N/Réf. :	AND30011_762_PUN	ANDERLECHT. Rue de Zuen
Gest. :	MB/TB	(= site classé Vogelzang)
V/Réf. :	2003-0041/41/2025-531P	PERMIS UNIQUE: Installer et régulariser une station de
Corr DPC:	Thomas BOGAERT	télécommunication mobile sur un pylône existant rue de Zuen, au
NOVA :	01/PFU/2008086	sein de la réserve naturelle du Vogelzang.
Corr DU:	A-S VANHOUDENHOVE	Demande de BUP – DPC / BUP – DU du 29/06/2026
	Nancy DENAYER

Avis de la CRMS

Implantation de l'installation. Extrait du dossier.

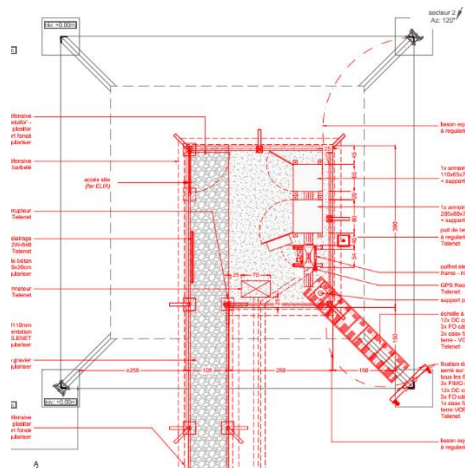
- La clôture du chemin reliant la voie publique à l'installation ne semble pas indispensable et gagnerait à être reconsidérée afin de favoriser une meilleure intégration dans le site. La CRMS recommande d'examiner cette opportunité et de déplacer le portail d'accès au niveau de la clôture entourant l'installation proprement dite (cage).
- La Commission suggère aussi de supprimer le chemin en gravier menant à la voirie. Outre une meilleure intégration, ces adaptations faciliteront par ailleurs le passage de la petite faune.
- Afin de masquer en partie les installations techniques et la clôture, des plantes grimpantes pourraient être plantées au pied des clôtures.
